ÚZEMNÍ PLÁN MĚSTA BRNA

Textová část Odůvodnění

Kapitola 18 Rozhodnutí o námitkách (včetně odůvodnění)

Svazek Nc26 *(s osobními údaji)*

NAVRHOVANÁ ZMĚNA

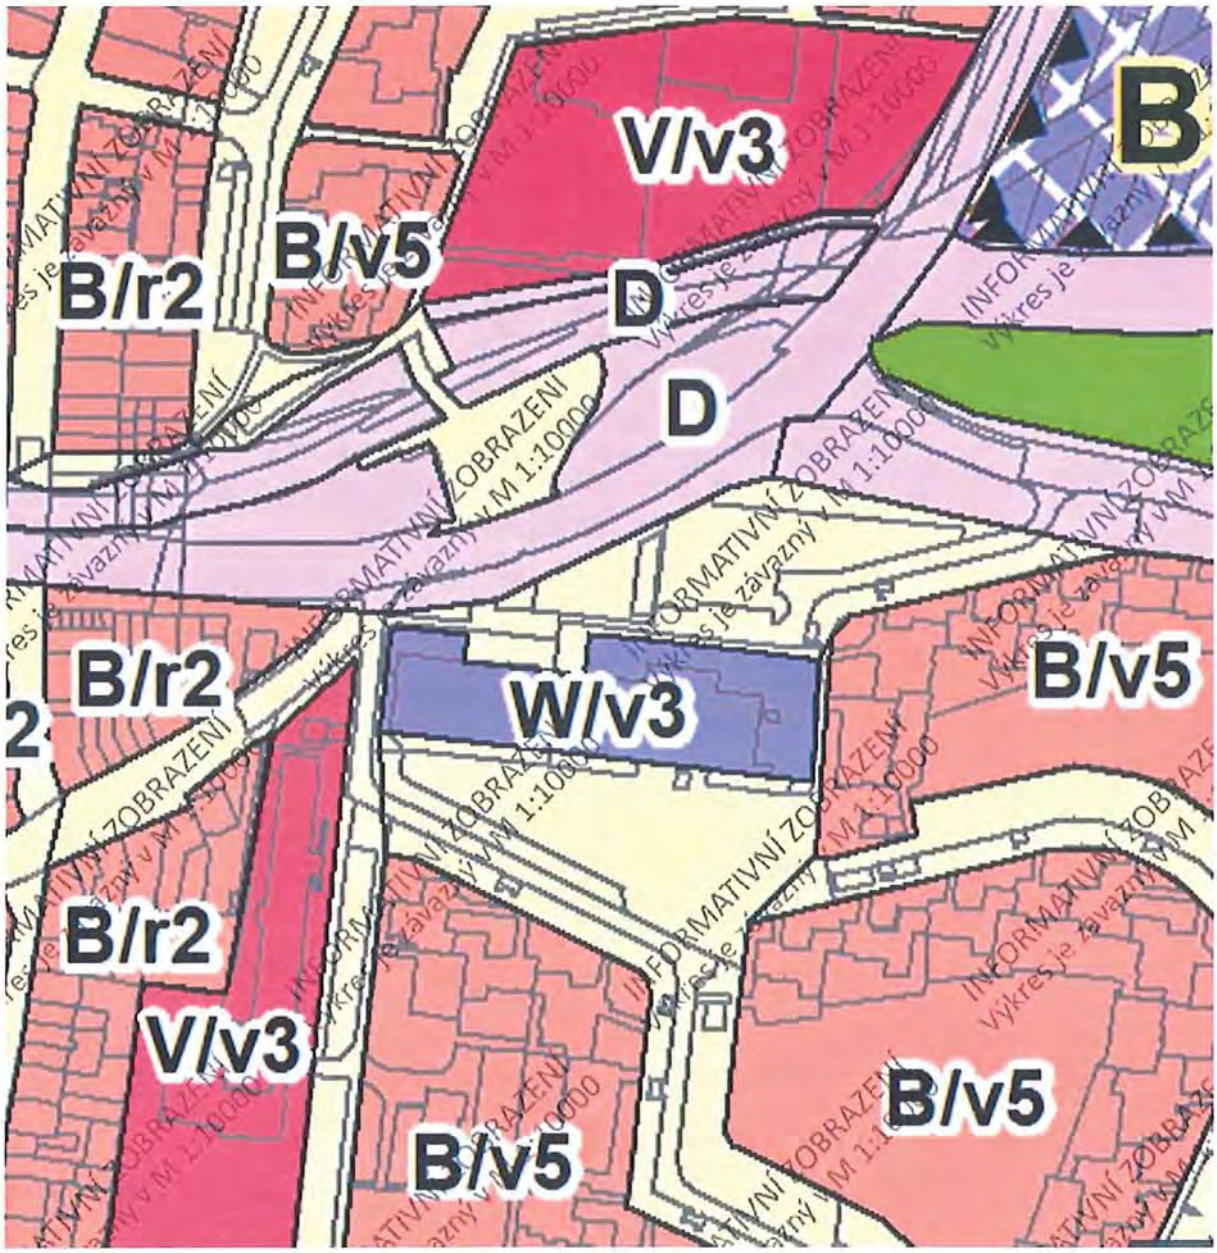
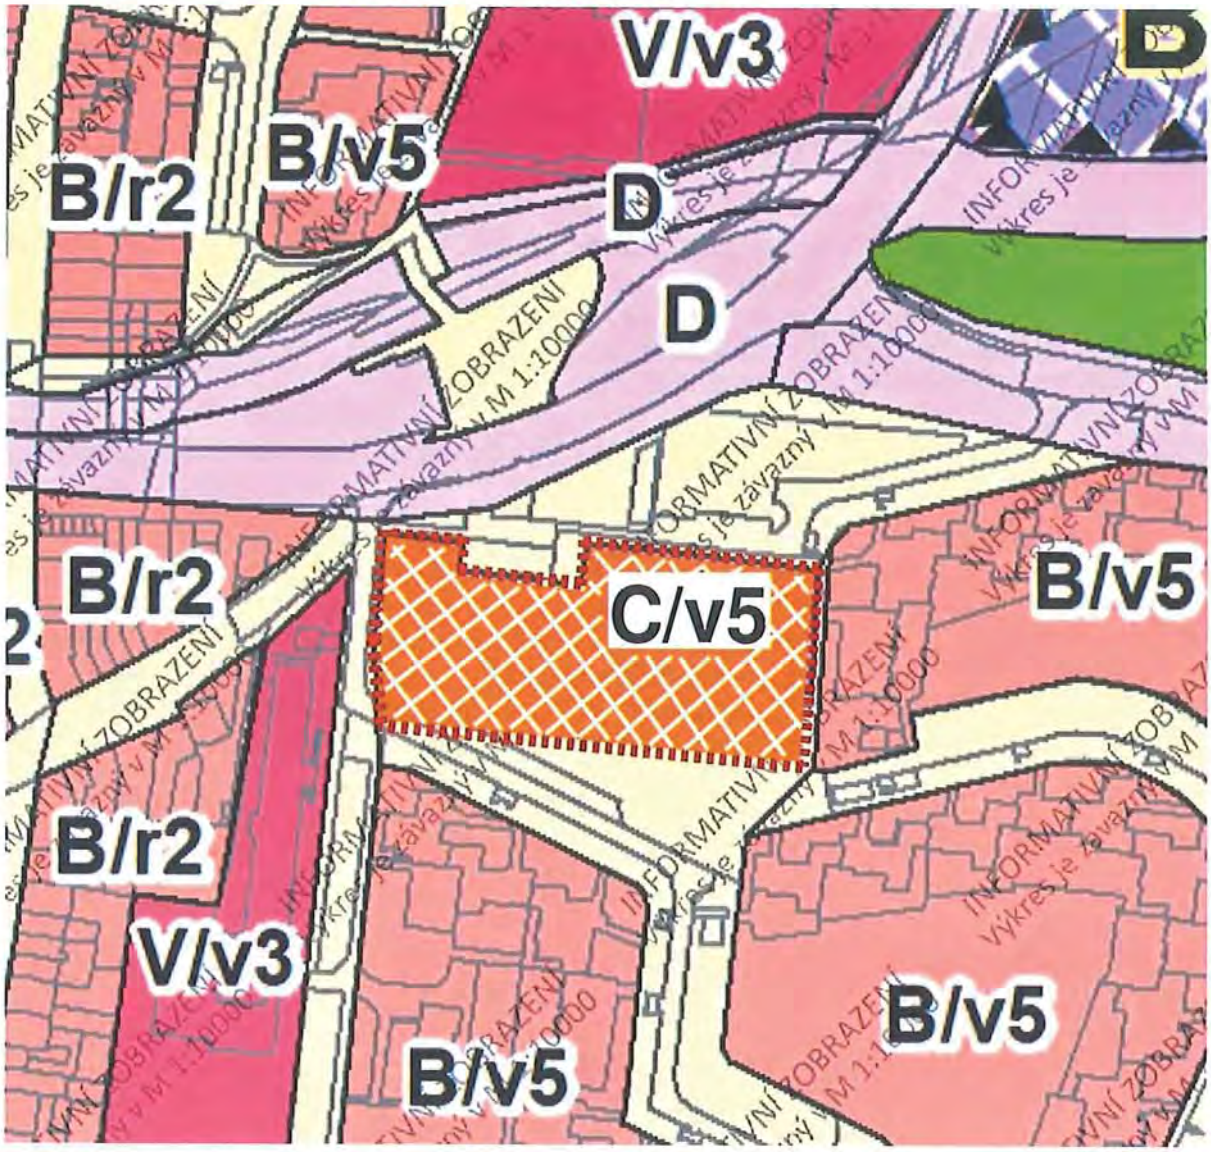
- Změna plochy ze stabilizované na plochu změn
- Změna z W/v3 na **C/v5**
- Změna výškové úrovně z indexu 3 na index 5

návrh změny průběhu hranice ploch

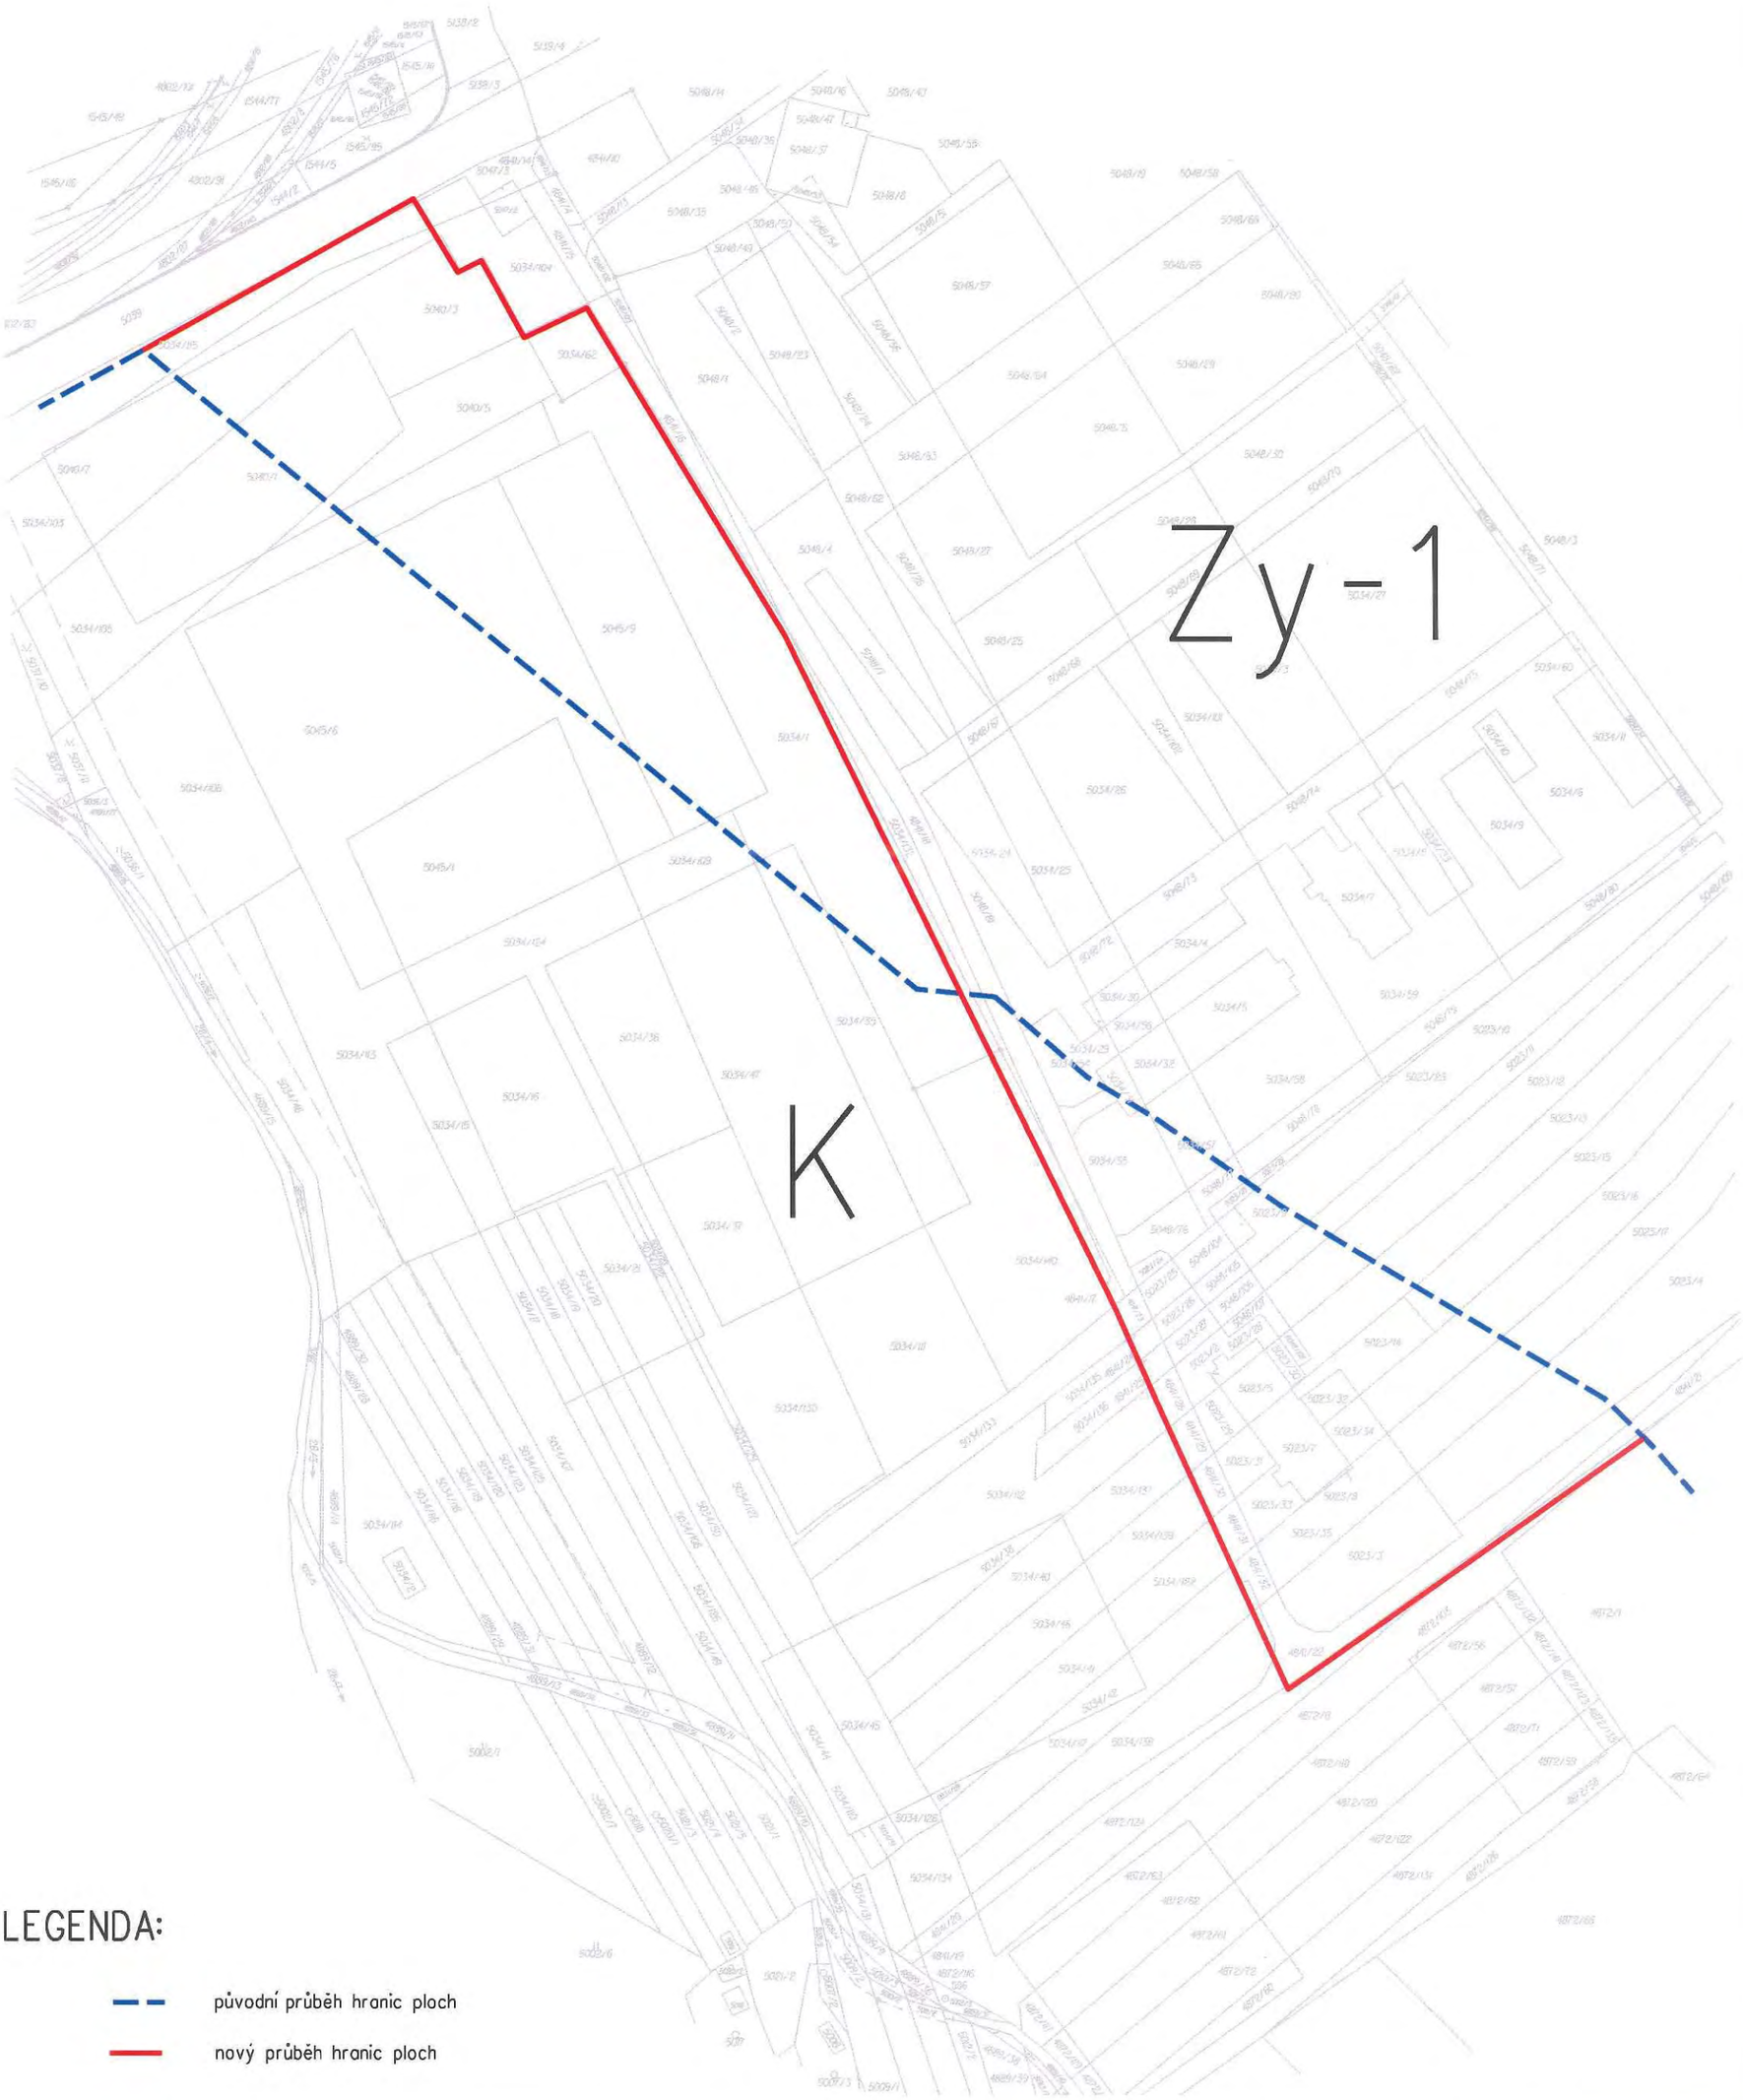
- původní průběh hranic ploch
- nový průběh hranic ploch

návrh změny průběhu hranice ploch

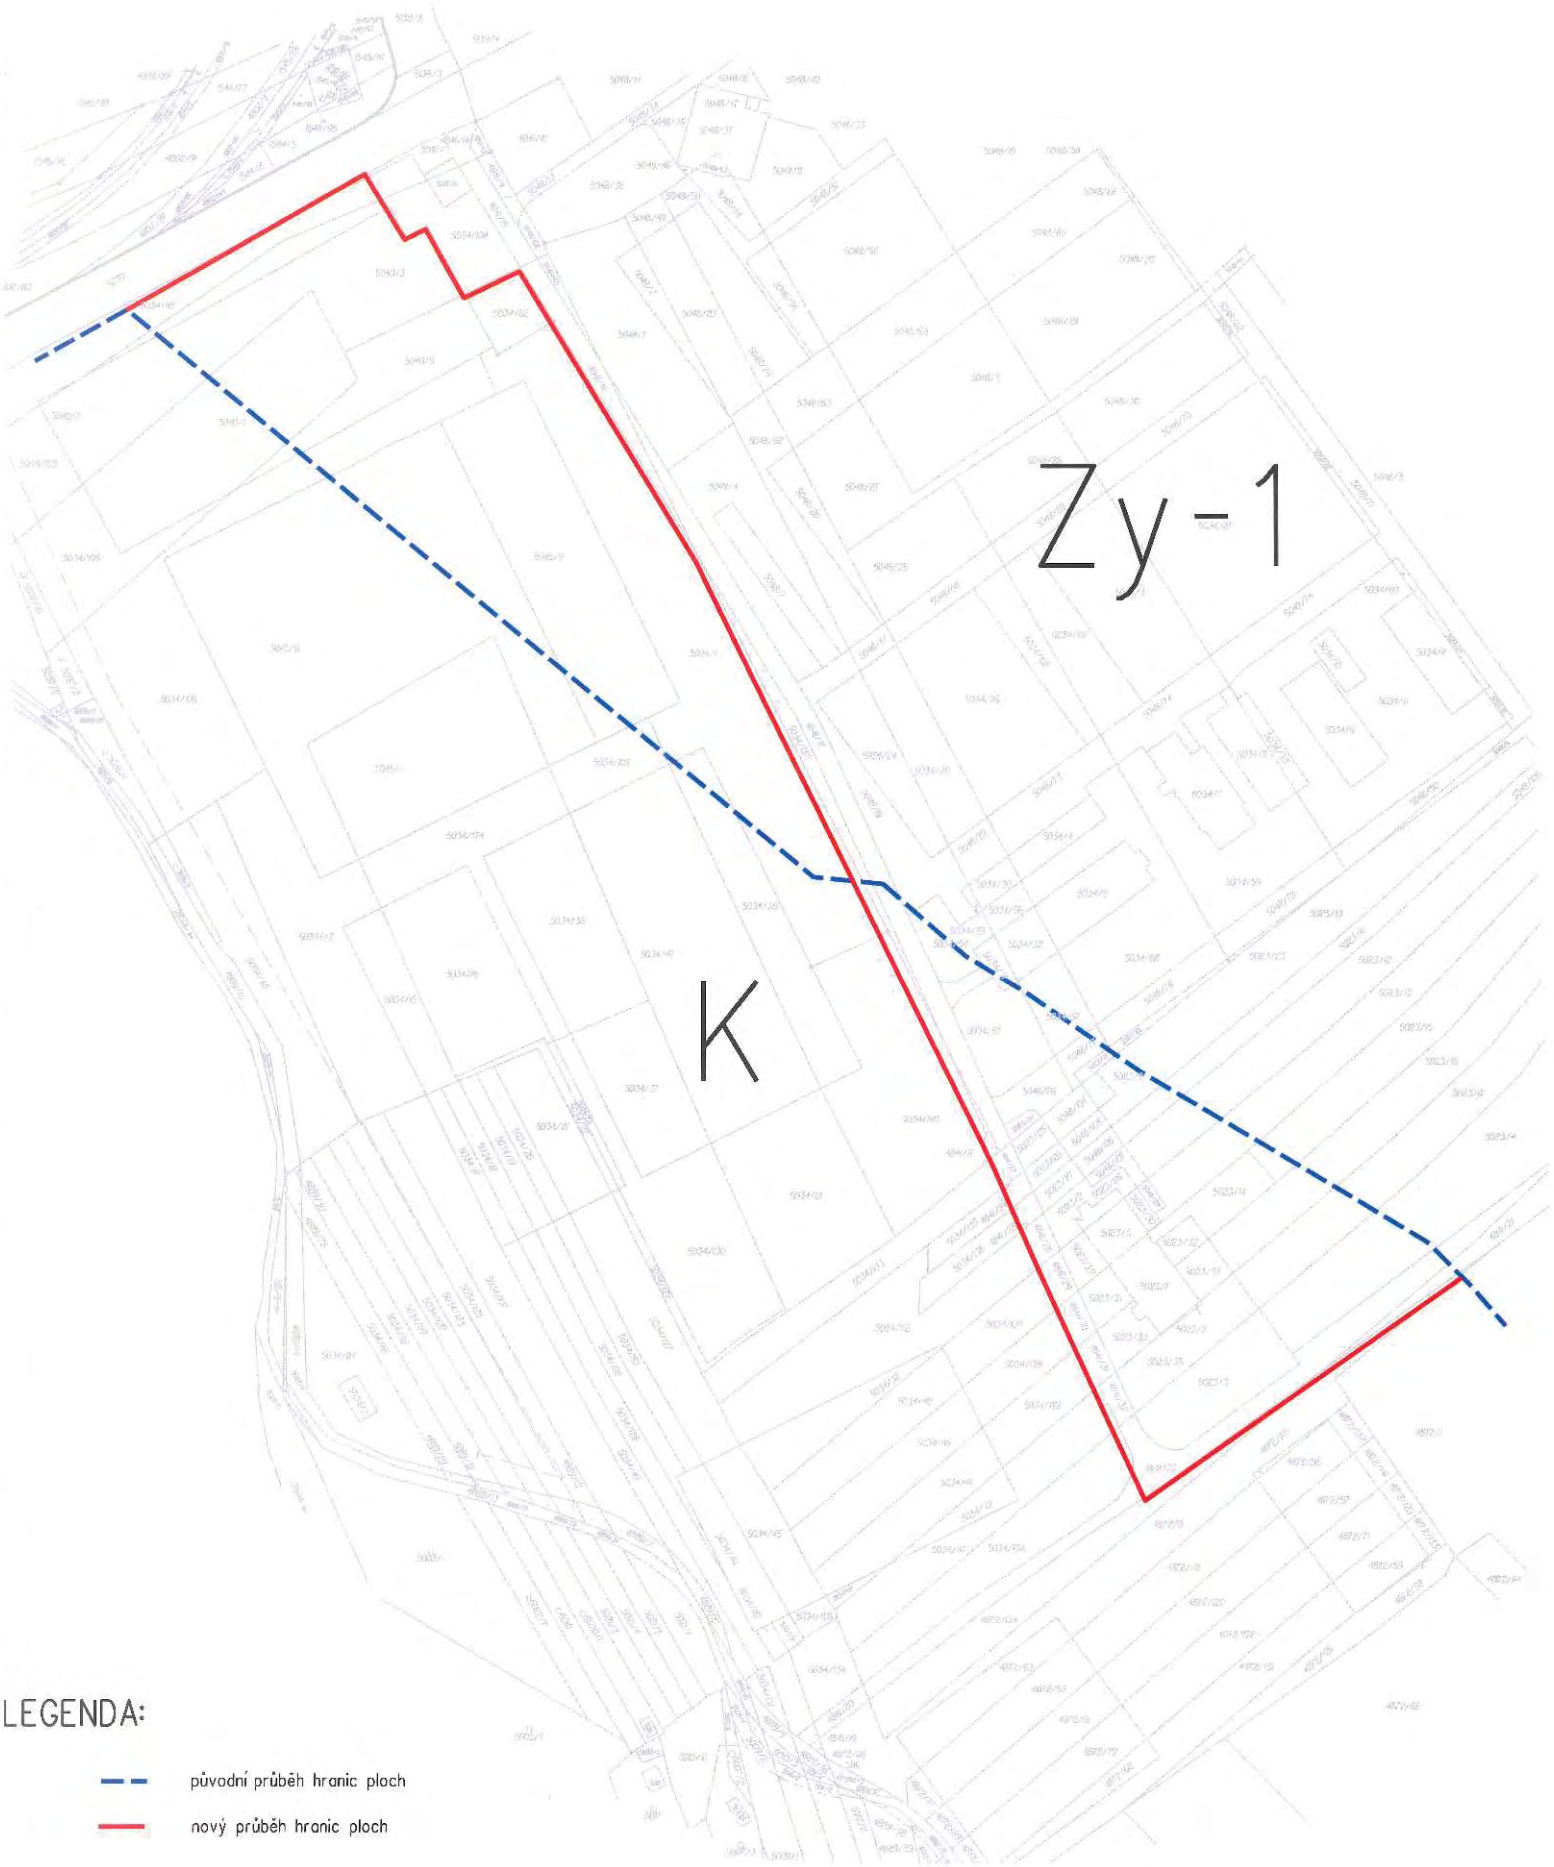
- - - - původní průběh hranic ploch
